改善箇所説明図

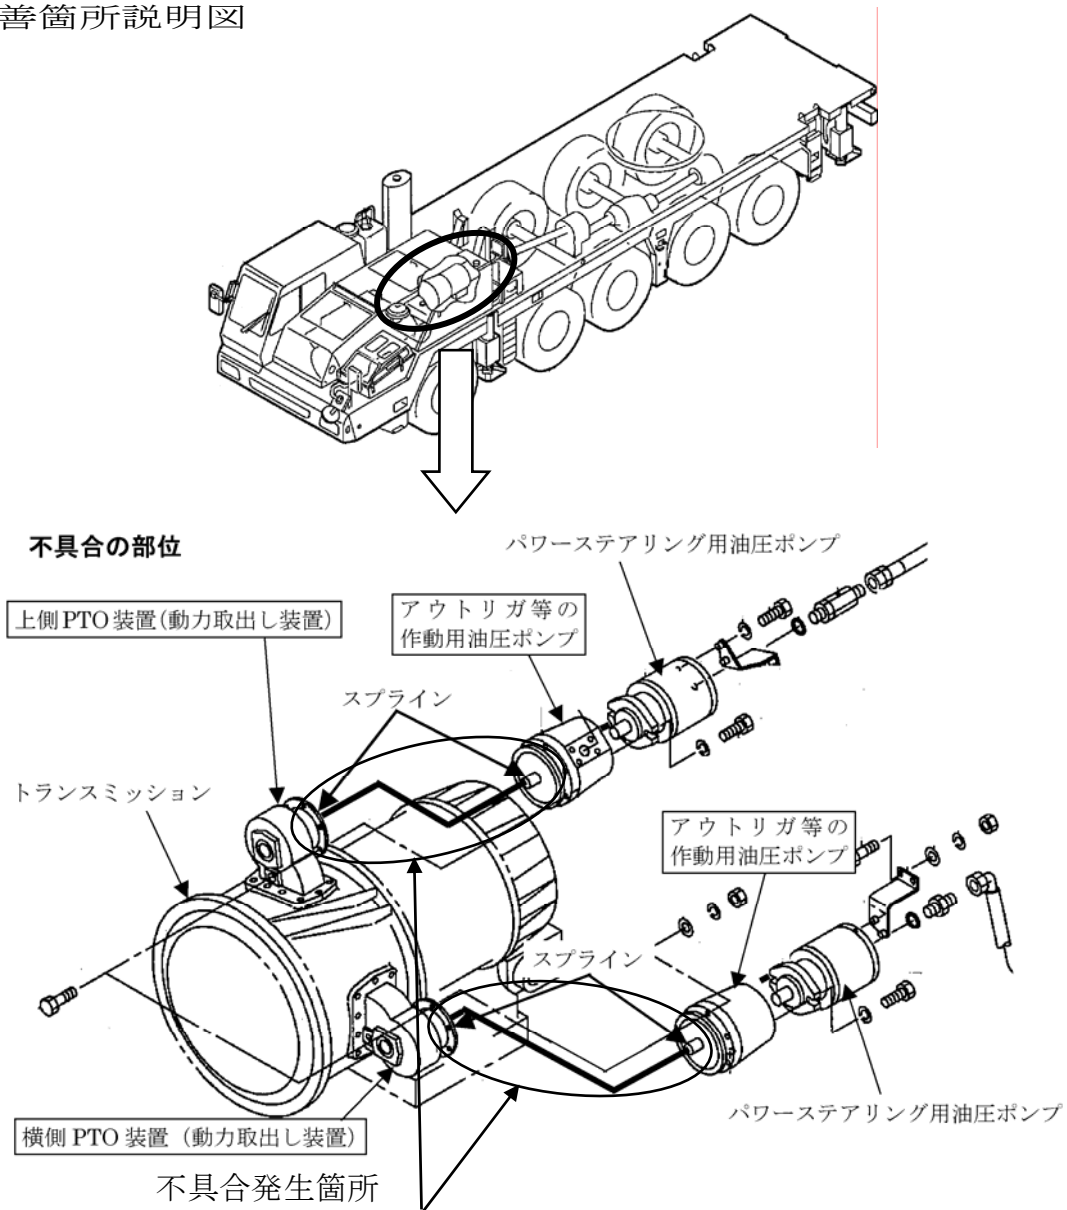
PTO装置（動力取り出し装置）とアウトリガ等の作動用油圧ポンプの接合部の防水構造が不適切であり、また当該PTO装置からの動力を当該油圧ポンプへ伝えるスプラインに塗布するグリース量が不足しているため、スプラインに錆が発生し、そのまま使用を続けると、当該スプラインが摩滅するものがある。そのため、当該油圧ポンプ及びパワーステアリング用油圧ポンプが作動しなくなり、アウトリガの作動及びサスペンションのオイル量の調整ができなくなるとともに、トランスミッション用オイルの冷却ファンが作動せず、オイルの温度が上昇して警告灯が点灯するおそれがあり、また、ハンドル操作力が増大するおそれがある。

全車両、PTO装置及びアウトリガ等の作動用油圧ポンプを新品と交換し、スプライン部へのグリースの塗布と接合部のシーリングを追加する。

注： 内は交換部品を示す。
